- Paide-Türi rahvajooksu teekond
- 5 km jooksu teekond
- Lastejooksud
- Riigimaantee nr 5 Pärnu-Rakvere-Sõmeru kahe-suunaline ümbersõit

AS TARISTON		Projekti nimetus: Riigimaantee nr 5 Pärnu-Rakvere- Sõmeru km 78-88 ja selle lõiguga ristuvate kõrvalmaantee liikluskorraldus seoses Paide-Türi rahvajooksuga
		Objekti asukoht: Riigimaantee nr 5 Pärnu-Rakvere- Sõmeru km 78-88
Mäo tee 1, Sillaotsa 72751, Paide vald, Järvamaa		Joonise nimetus: Paide-Türi rahvajooksu ajutine liikluskorraldus skeem
Projekteeris Tiit Poopuu	Kontrollis Tiit Poopuu	Leht 2
juuli 2021	juuli 2021	Joonise nr. 2021-2

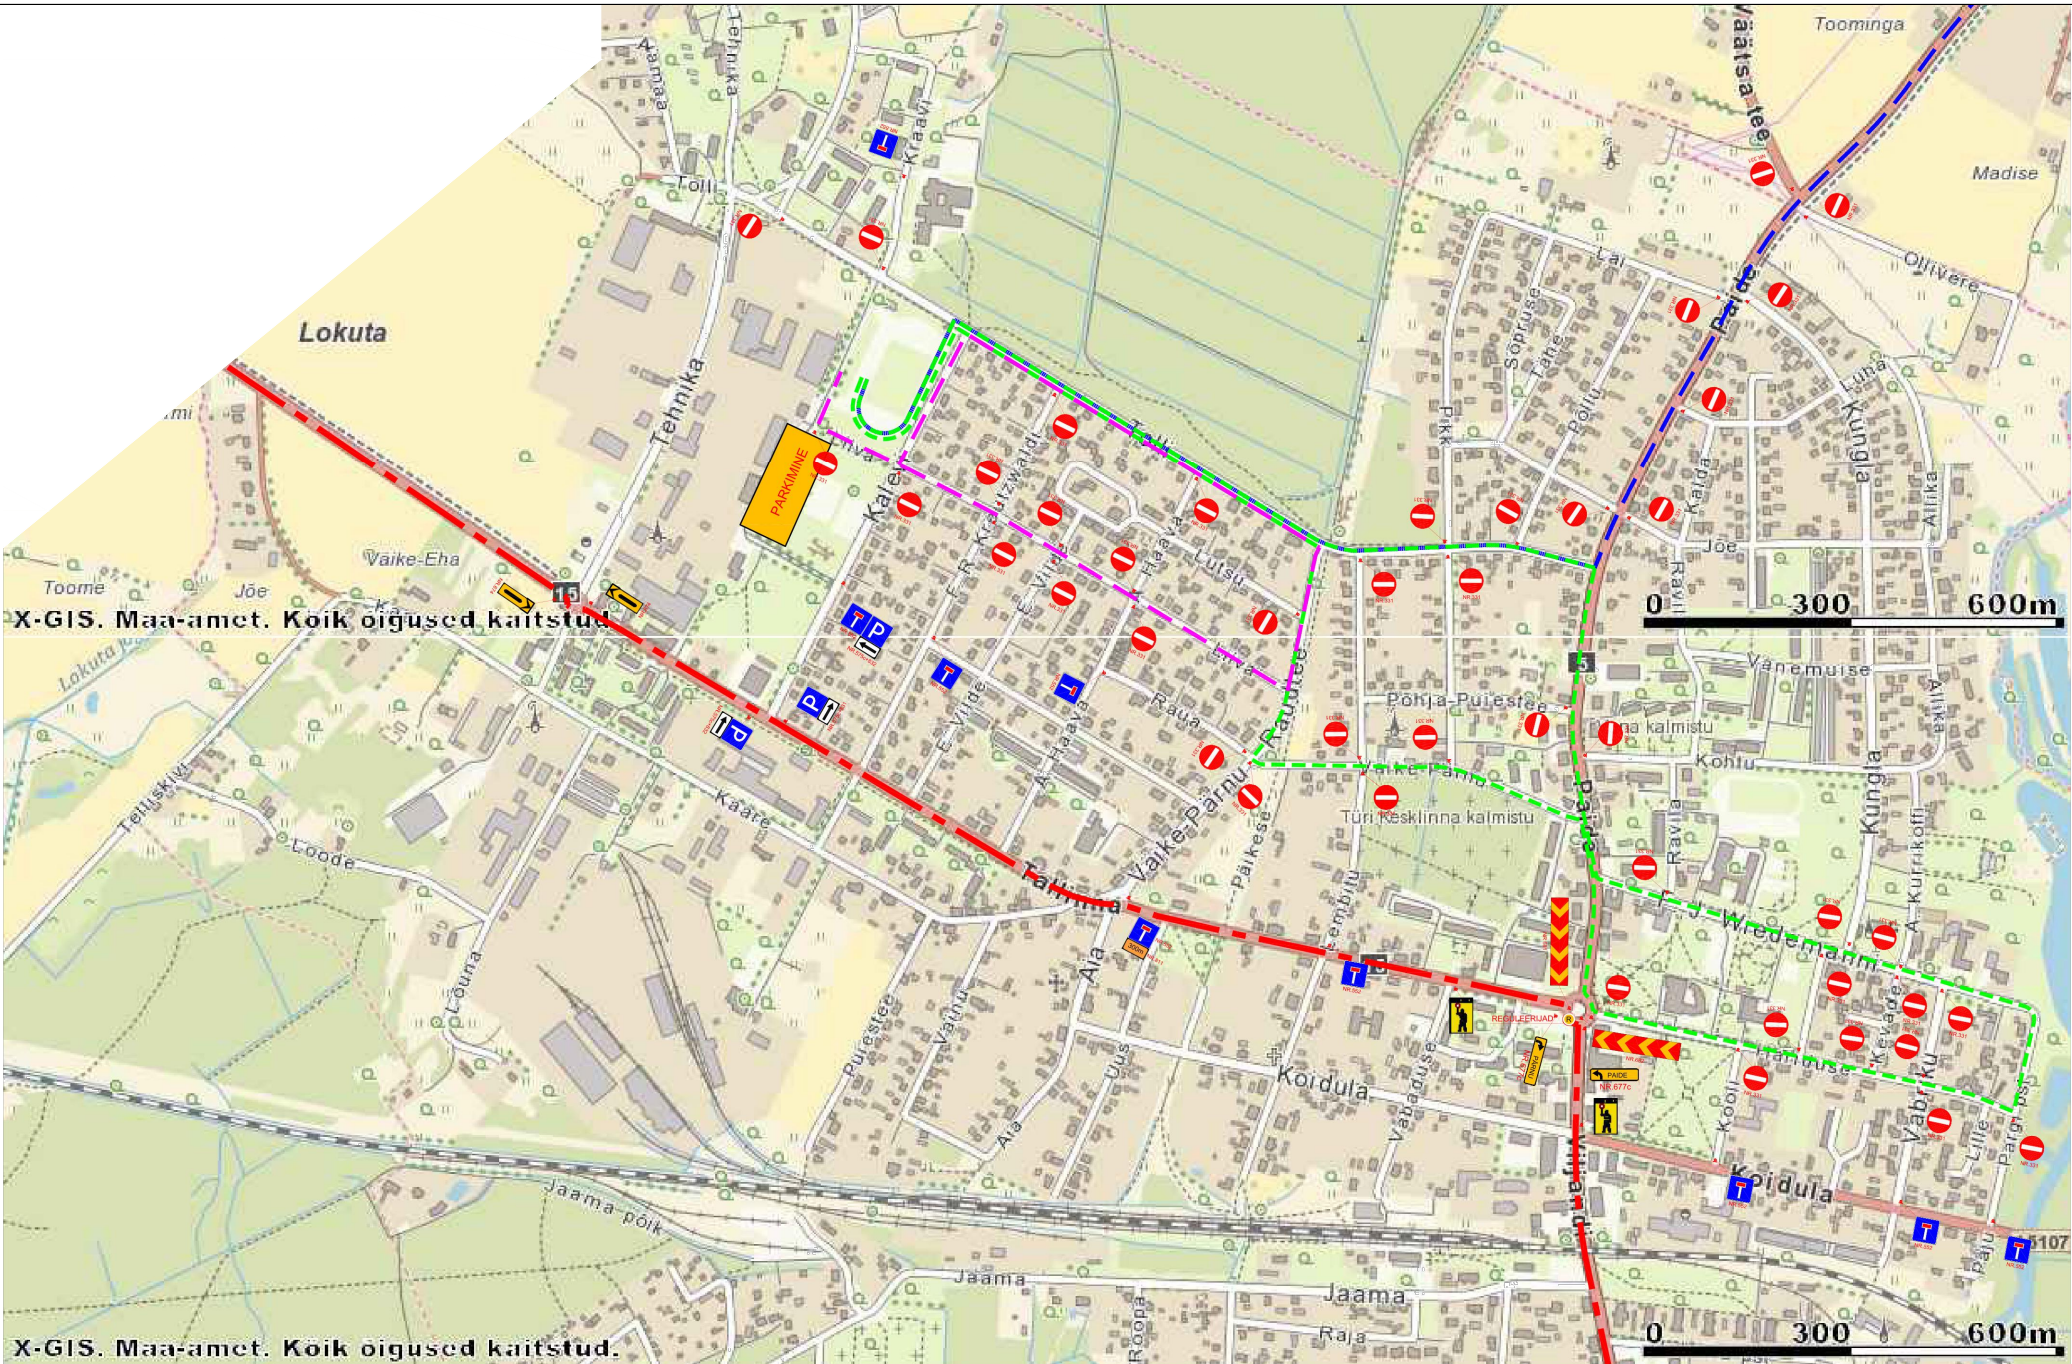
- KOOSKÖLASTATUD**
Transpordiameti taristu ehitamise ja korrashoiu osakond
Ida üksuse liikluskorraldaja
Andrus Guutmann
7. september 2021. a.
Tingimustel
- Ajutise liikluskorralduse projekt on kooskõlastatud eeldusel, et projekteerija on projekti koostamisel arvestanud kehtivate normidega, tegelike liiklustingimustega, teede mõõtmetega, teenindavate sõidukite näitajatega, olemasoleva liikluskorralduse ja liiklussagedusega.

- Kooskõlastus kehtib ainult riigimaantee osas, võistlusraja kulg linna- ja vallateedel kooskõlastada vastava kohaliku omavalitsusega.**
 - Liikluskorraldusvahendid paigaldada juhenduses EVS 613 nõuetest. Liikluse korraldamisel objektil juhendada määrusest „Nõuded ajutisele liikluskorraldusele“ nr 43 ja juhendist „Riigiteede ajutine liikluskorraldus“ MA 2018-009.

- Paigaldatavad ajutised liikluskorraldusvahendid valmistada 2. klassi valgustpeegeldava kilega. Liikluse korraldamisel riigiteel kasutada 2. suurusgrupi liikluskorraldusvahendeid.

- Piirangud ei tohi kesta kauem, olla kehtestatud varem või pikemale teelõigule kui see on ohutult võistluste läbiviimiseks vajalik.
 - Liikluse korraldamisel, sealjuures liikluse reguleerimisel arvestada liiklusseaduse nõuetega.**

- Võistluse teabetahvliid paigaldada vähemalt 3 päeva enne võistluste toimumist
 - Vähemalt 24 tundi enne tööde alustamist või liikluskorralduse muutmist teavitada liiklusjuhtimiskeskust e-post tmc@transpordiamet.ee või Vähemalt 24 tundi enne tööde alustamist või liikluskorralduse muutmist teavitada liikluspiirangutest ja tööde tegemisest Transpordiameti Tark Tee liikluspiirangute iseteeninduskeskkonnas, millele pääseb ligi Transpordiameti e-teeninduse kaudu.
